# 岳阳县东风水库水利工程管理与保护范围划 界成果调整报告

批准单位：岳阳县人民政府

编制单位：湖南百源土地咨询有限公司

二〇二五年三月

图 5 东风水库库区管理与保护范围调整前后对比图

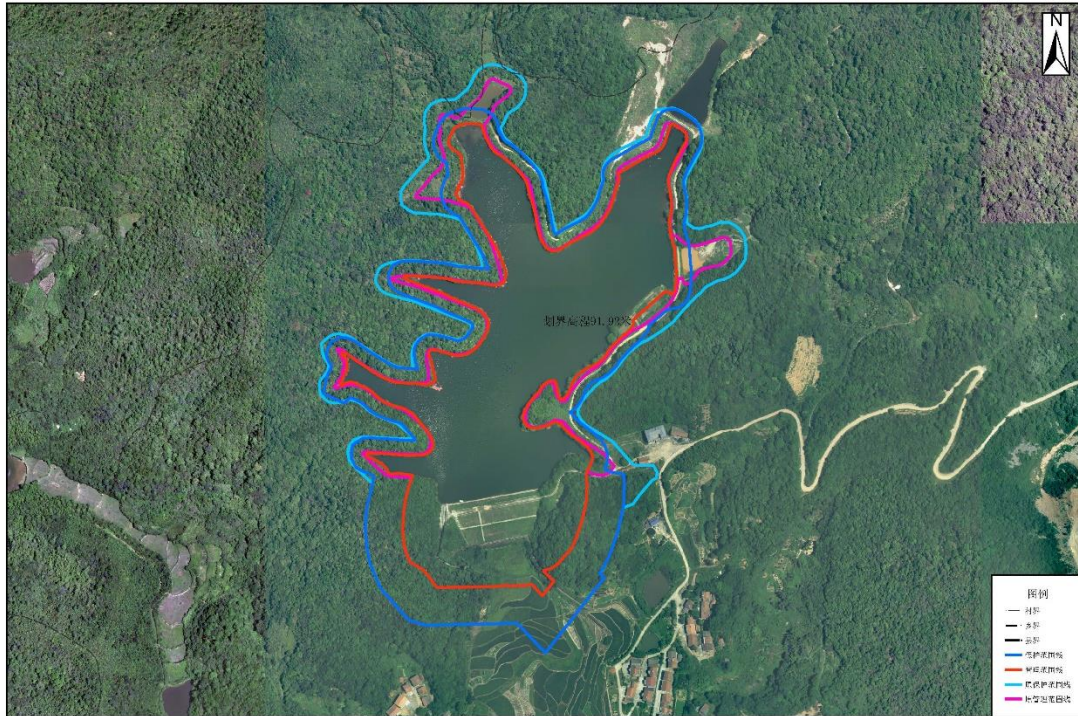
(1) 型水库，水库库区的管理范围线以设计洪水位为标注划定。根据原东风水库划界时，省、市最终确定有堰顶的小(1)型水库取正常蓄水位+1m 作为划界水位。本次复核东风水库正常蓄水位(堰顶高程) 90.92m，设计洪水位 91.86m。按 91.92m(正常蓄水位+1m)作为

划界水位与设计洪水位 91.86m 相差 0.06m，几乎没有差别，因此本次划界仍采用 91.92m（正常蓄水位+1m）作为划界水位，调整东风水库库区的管理与保护范围。

图 8 东风水库管理与保护范围划定图

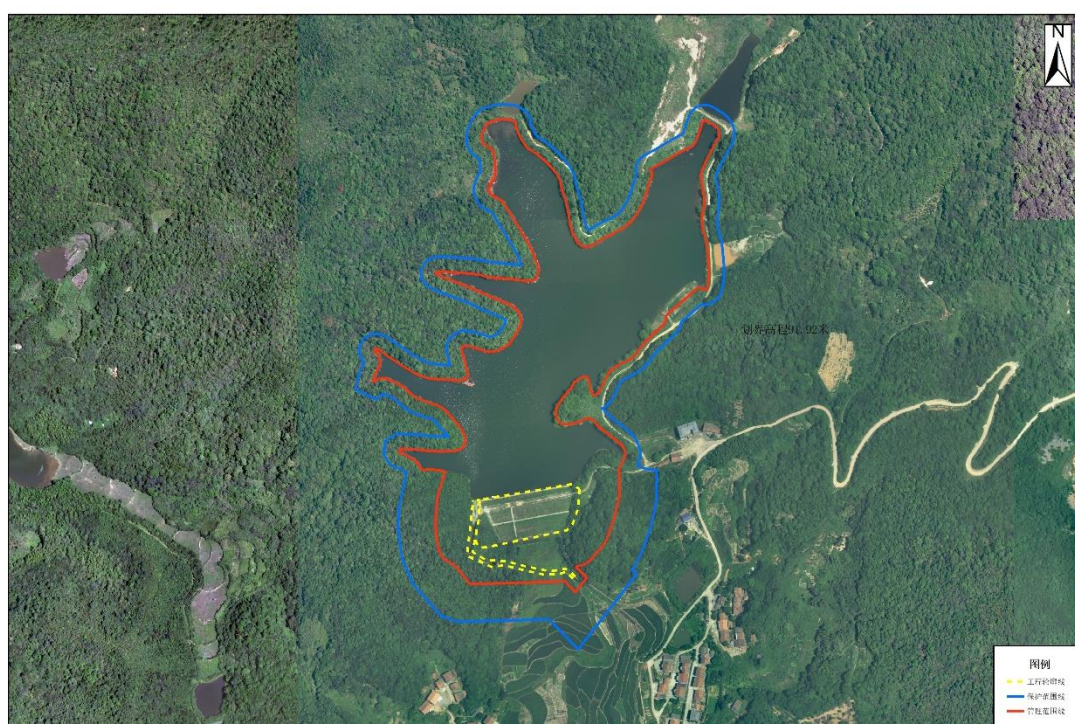
以《湖南省实施〈中华人民共和国水法〉办法》、《湖南省水利工程管理与保护范围划界技术指南（试行）》等文件为指导，东风水库库区采用正常蓄水位+1m 划定管理范围。双方现场指界与核实勘定校核后的东风水库堰顶高程为 90.92 米，即正常蓄水位为 90.92 米，划界水位为 91.92 米。

东风水库管理与保护范围调整前后对比图

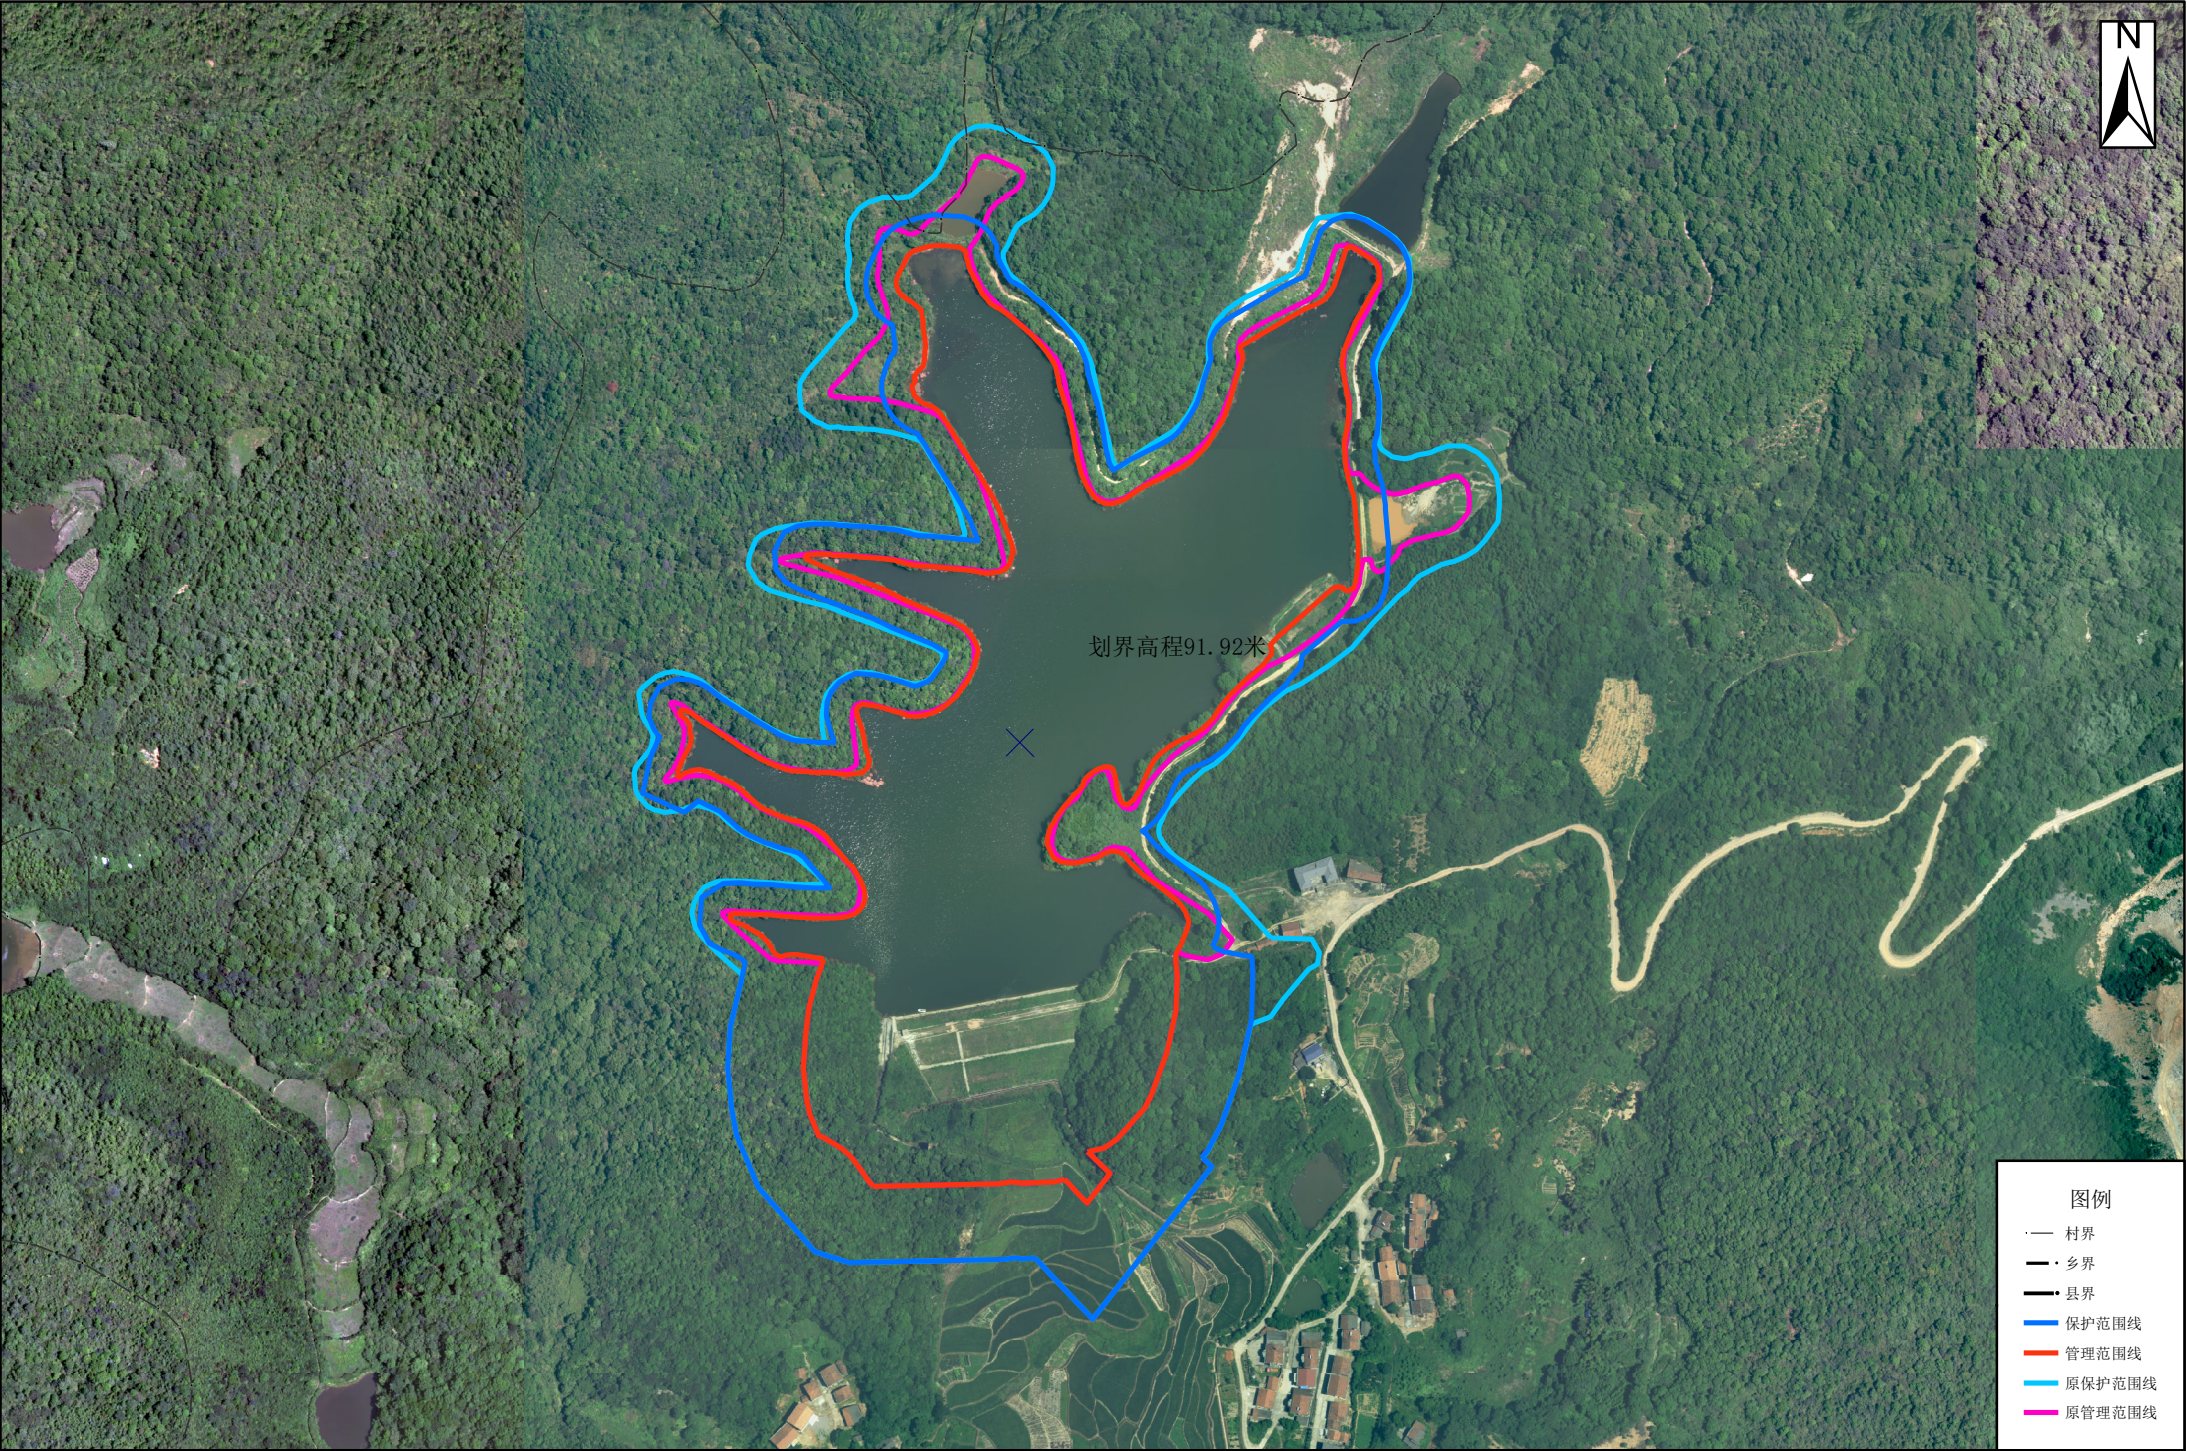
号)等文件要求,调整后东风水库管理与保护范围更加符合实际,更加便于麻塘街道办事处进行日常管理,减少了水库管理单位与周边村民发生权属纠纷的可能性。调整后东风水库管理范围面积 $124532.65\text{m}^2$ ,相较于调整前减少 $15057.17\text{m}^2$ ;管理范围线长度 $2888.46\text{m}$ ,相较于调整前减少 $432.28\text{m}$ ;保护范围面积 $77523.25\text{m}^2$ ,相较于调整前减少 $9018.90\text{m}^2$ ;保护范围线长度 $2976.13\text{m}$ ,相较于调整前减少 $373.30\text{m}$ 。本次调整对整个划界成果的影响较小。
